変更前(令和2年3月27日付 原規規発第2003279号にて認可)

表リ-1 その他の加工施設 工場棟転換工場の申請対象機器及び変更内容

変更理由

図リ 1-9 自動火災報知設備(火災感知設備及びそれに連動する警報設備)の復旧、撤去、増設及び改造の手順フロー図

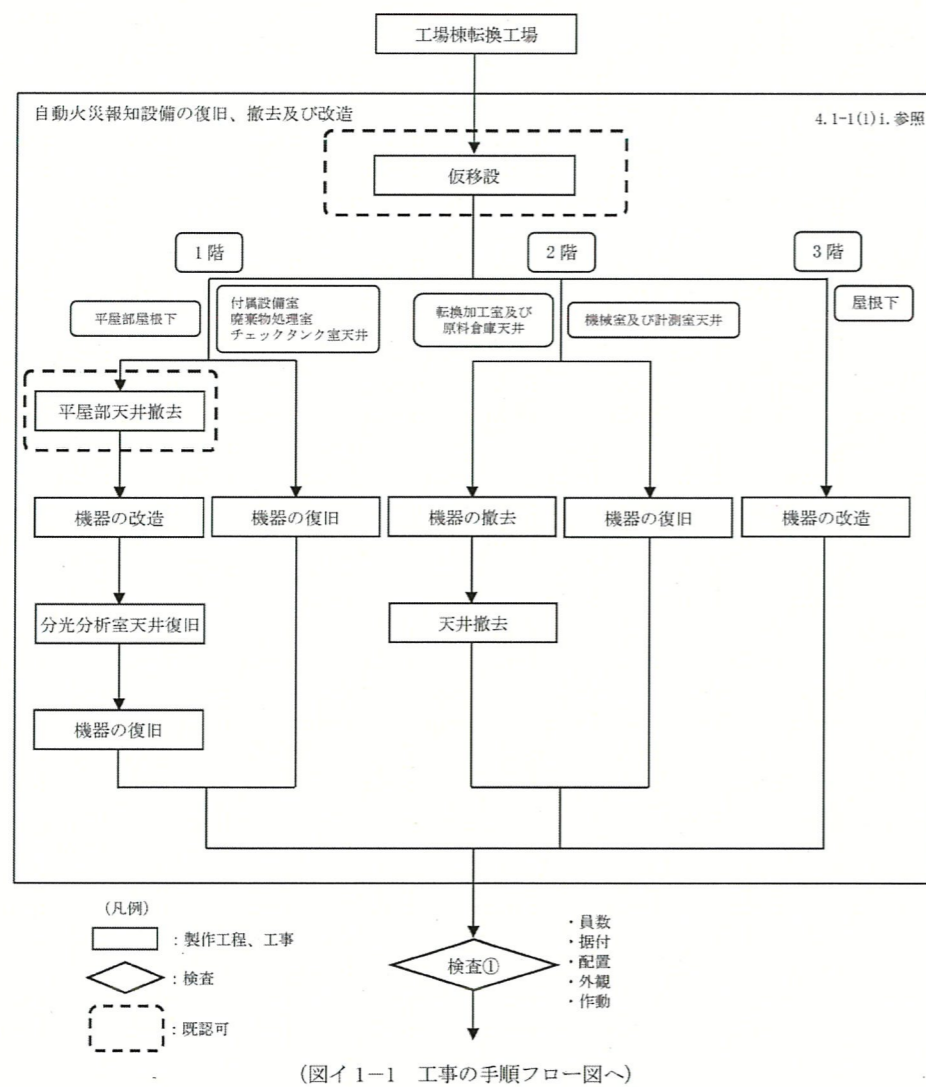
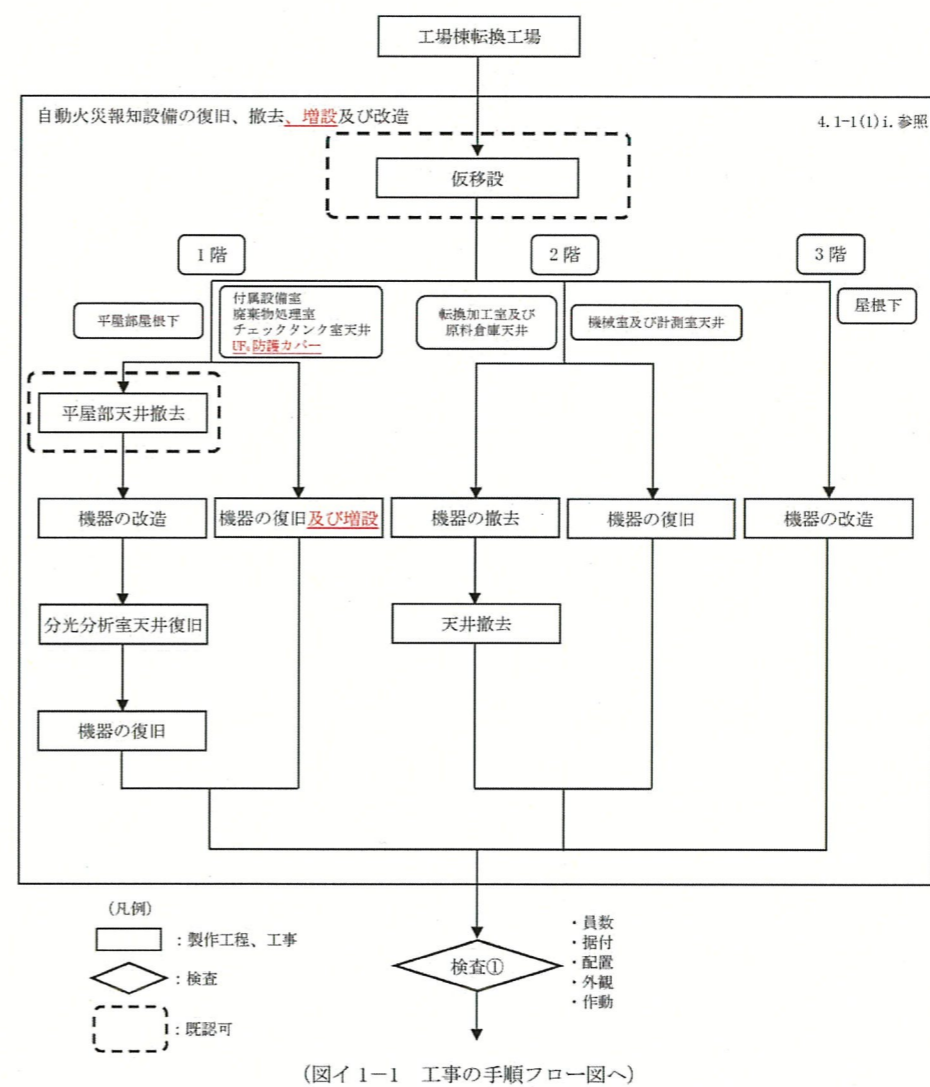
図リ 1-9 自動火災報知設備(火災感知設備及びそれに連動する警報設備)の復旧、撤去及び改造の手順フロー図

消防法を遵守するため。なお、本変更は消防法を遵守するためのものであり、適合性評価における影響がなく、加工施設の保全上支障のない変更である。

図リ8-9 自動火災報知設備(火災感知設備及びそれに連動する警報設備)の復旧、増設及び改造の手順フロー図

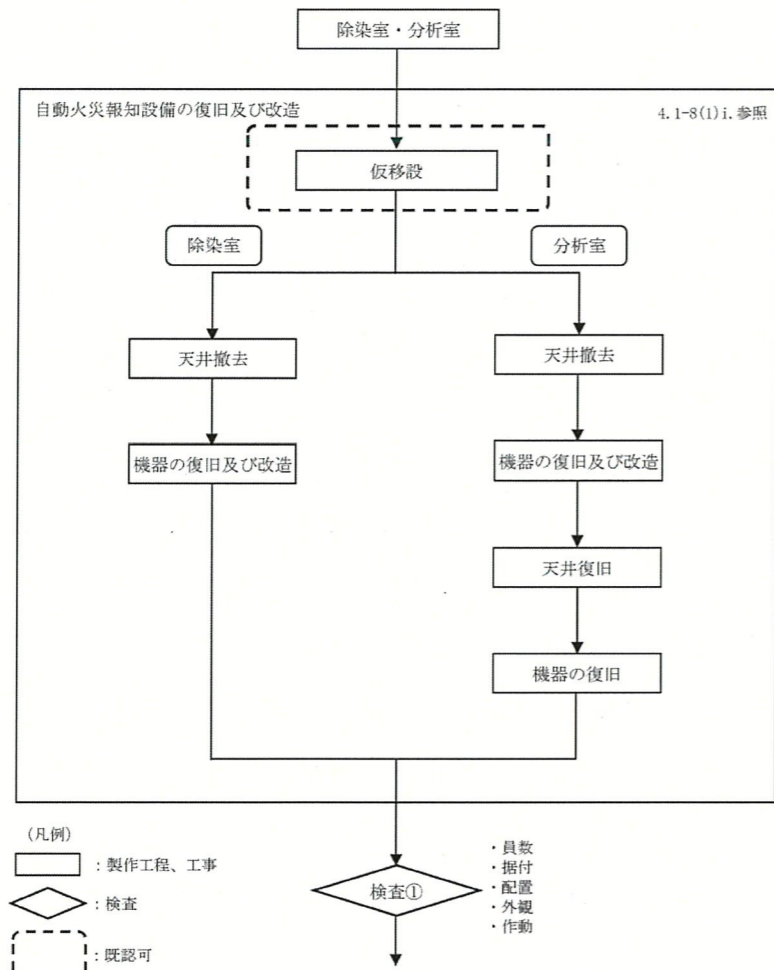
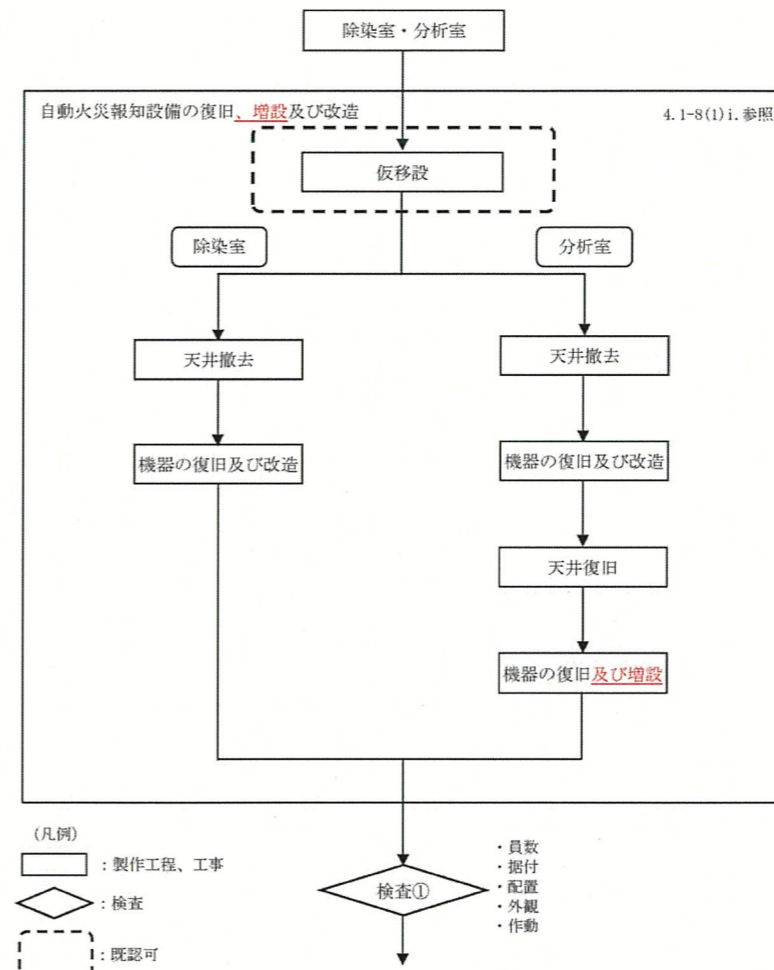
図リ8-9 自動火災報知設備(火災感知設備及びそれに連動する警報設備)の復旧及び改造の手順フロー図

消防法を遵守するため。なお、本変更は消防法を遵守するためのものであり、適合性評価における影響がなく、加工施設の保全上支障のない変更である。
